**Европейская экономическая комиссия****Комитет по внутреннему транспорту****Всемирный форум для согласования правил  
в области транспортных средств****Сто восемьдесят пятая сессия**

**Соглашение 1958 года:****Предложение по поправкам к Сводной резолюции по общей  
спецификации для категорий источников света (СР.5)****Предложение по поправке 7 к Сводной резолюции  
по общей спецификации для категорий источников  
света (СР.5)****Представлено Рабочей группой по вопросам освещения и световой  
сигнализации\***

Рис. 1  
Основной чертеж

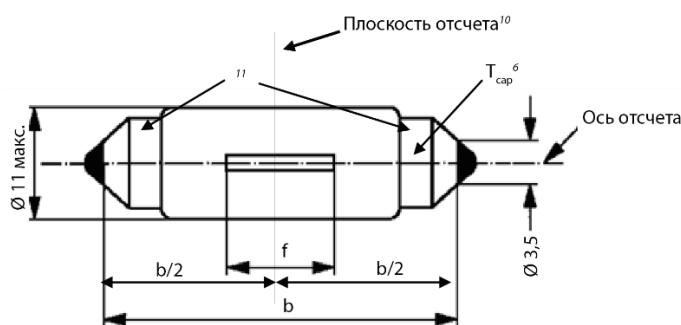
*После спецификации C5W1/LED/4 включить следующие новые спецификации C5W\_LEDr/1-4:*

Чертежи служат исключительно для иллюстрации основных размеров (в мм) источника света на СИД.

Размеры в мм		Источники света на СИД серийного производства	
b <sup>1</sup>		35,0 ± 1,0	
f <sup>2</sup>		9,0 ном.	
Повышенная температура окружающей среды <sup>4</sup>		50 °C	
Цоколь SV8,5 в соответствии с публикацией МЭК 60061 (спецификация 7004-81-4)			
Электрические и фотометрические характеристики <sup>5</sup>			
Номинальные значения		Вольты	12
		Ватты	3 <sup>9</sup>
Испытательное напряжение (при постоянном токе)		Вольты	13,5
Нормальные значения	Мощность <sup>7</sup>	Ватты	2,5 мин. <sup>8</sup> 5,5 макс. <sup>9</sup>
	Электрический ток <sup>7</sup> при 12–14 В постоянного тока	мА	150 мин. <sup>8</sup>
	Световой поток <sup>3</sup>	лм	45 ± 20 %
	Световой поток <sup>3</sup> при 9 В постоянного тока	лм	9 мин.
Температура в цоколе T <sub>сар</sub>		°C	75 макс. <sup>8</sup>

Рис. 2

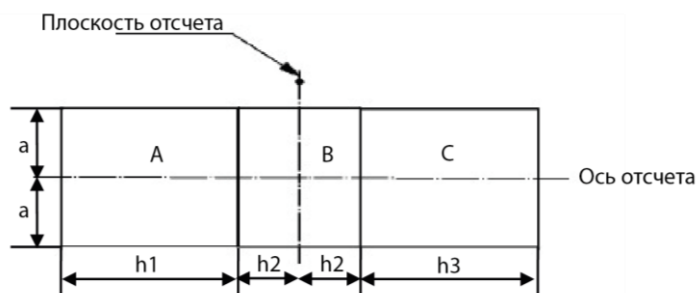
Доля общего светового потока, излучаемого в направлениях визуализации из зоны (зон), должна соответствовать указанной на рис. 2:

- А, В и С в совокупности составляют 70 % или более;
- В составляет 20 % или более;
- А и С составляют 15 % или более каждая.

Размеры (в мм)	$a$	$h1, h3$	$h2$
Все виды (как указано выше)	2,5	6	2

Рис. 3

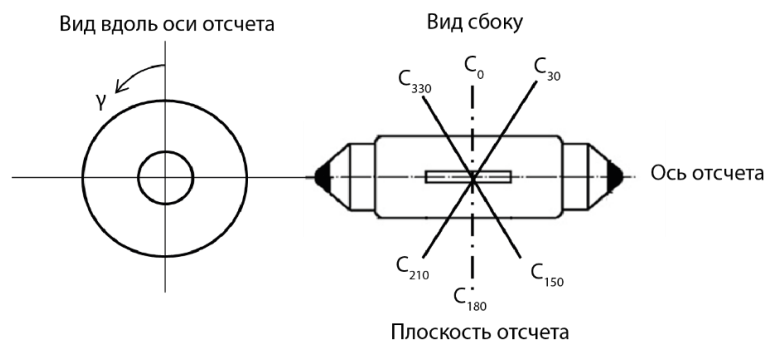
Нижеследующее испытание имеет целью определить нормализованное распределение силы света источника в плоскостях  $C$ , как изображено на рис. 3. За начало системы координат принимают точку пересечения оси отсчета и плоскости отсчета.

Источник света устанавливают на плоской пластине с соответствующими элементами держателя. Пластины крепят к столику гониометра с помощью крепежного устройства таким образом, чтобы ось отсчета источника света совпадала с одной из осей вращения гониометра. Соответствующая регулировка в целях измерения показана на рис. 3

Рис. 1

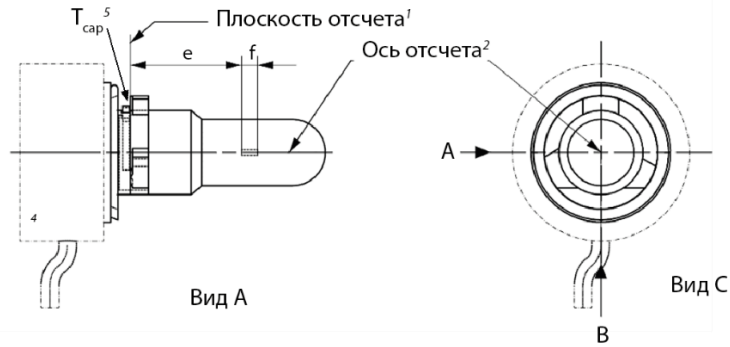
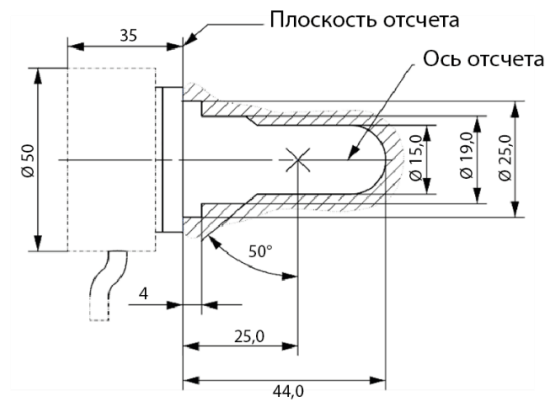
*После спецификации H11/LED/7 включить следующие новые спецификации H11\_LEDr/1–7:*

<sup>3</sup> Источник света не должен выступать за пределы оболочки, как показано на рис. 2.

Рис. 4

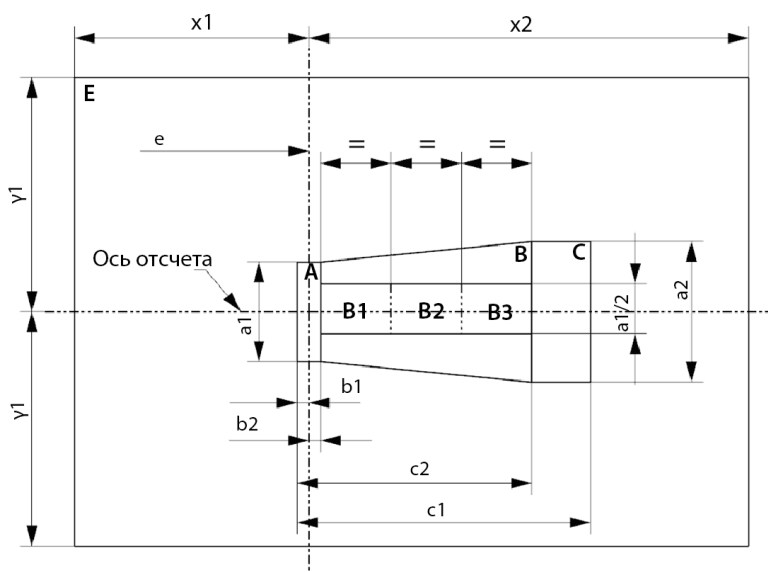
Положение светоизлучающей зоны проверяют при испытательном напряжении с помощью системы шаблона, определенной на рис. 4, где показаны проекции при визуализации со стороны В (см. спецификацию Н11\_LEDг/1, рис. 1) и со стороны А и –А (см. спецификацию Н11\_LEDг/1, рис. 1), т. е. вдоль плоскостей С:  $C_0$ ,  $C_{90}$  и  $C_{270}$  (как указано на рис. 6).

Доля общего светового потока, излучаемого в направлениях визуализации из зоны (зон), должна соответствовать указанной на рис. 4:

- общая площадь шаблона:  $(A + B + C)/E$  составляет не менее 90 %;
- зона А:  $A/(A + B + C)$  составляет не более 10 %;
- каждая из зон  $B_1$ ,  $B_2$  и  $B_3$ :  $B_1/B$ ,  $B_2/B$ ,  $B_3/B$  составляет не менее 15 %;
- зона В:  $B/(A + B + C)$  составляет не менее 72 %;
- зона С:  $C/(A + B + C)$  составляет не более 22 %.

<i>Все виды (как указано выше)</i>	<i>Размеры в мм</i>	<i>Все виды (как указано выше)</i>	<i>Размеры в мм</i>
a1	1,7	x1	25
a2	1,9	x2	19
b1	0,2	y1	12,5
b2	0,2	g1	2,85
c1	5,0	g2	7,5
c2	4,0	g3	1,45
d	0,4

Рис. 5  
 Определение зоны D с помощью шаблона (размеры указаны в таблице 2)

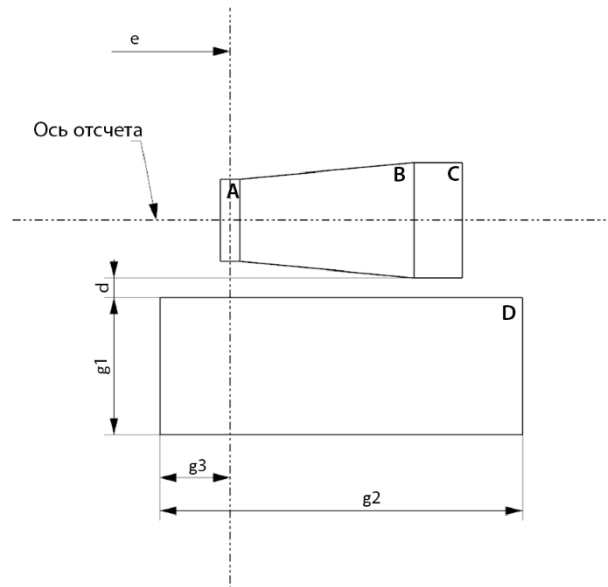
Контрастность проверяют при испытательном напряжении с помощью системы шаблона, определенной на рис. 5, где показаны проекции при визуализации со стороны А и –А (см. спецификацию Н11\_LEDг/1, рис. 1), т. е. вдоль плоскостей С:  $C_{90}$  и  $C_{270}$  (как указано на рис. 6).

Контрастность — это доля общих значений светового потока, излучаемого в этих направлениях визуализации из соответствующих зон  $(A + B + C)$  и D. Значение контрастности  $(A + B + C)/D$  должно находиться в пределах, указанных в таблице 1 (определение зоны D см. на рис. 5).

Рис. 6

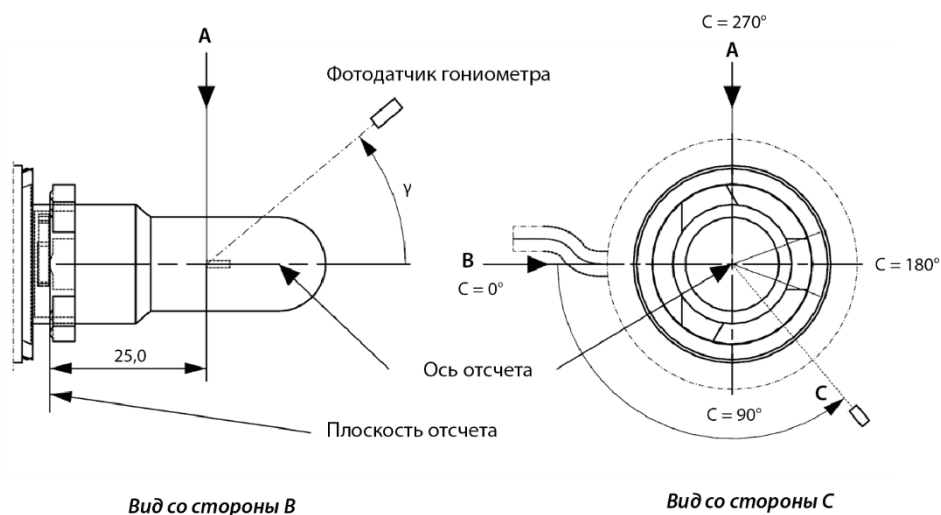
Нижеследующее испытание имеет целью определить нормализованное распределение силы света источника в плоскостях  $C$ , как изображено на рис. 6, при испытательном напряжении. За начало системы координат принимают точку пересечения оси отсчета и плоскости, параллельной плоскости отсчета и расположенной на удалении  $e = 25,0$  мм.

Источник света устанавливают на плоской пластине с соответствующими элементами держателя. Пластины крепят к столику гониометра с помощью крепежного устройства таким образом, чтобы ось отсчета источника света совпала с одной из осей вращения гониометра. Соответствующая регулировка в целях измерения показана на рис. 6.
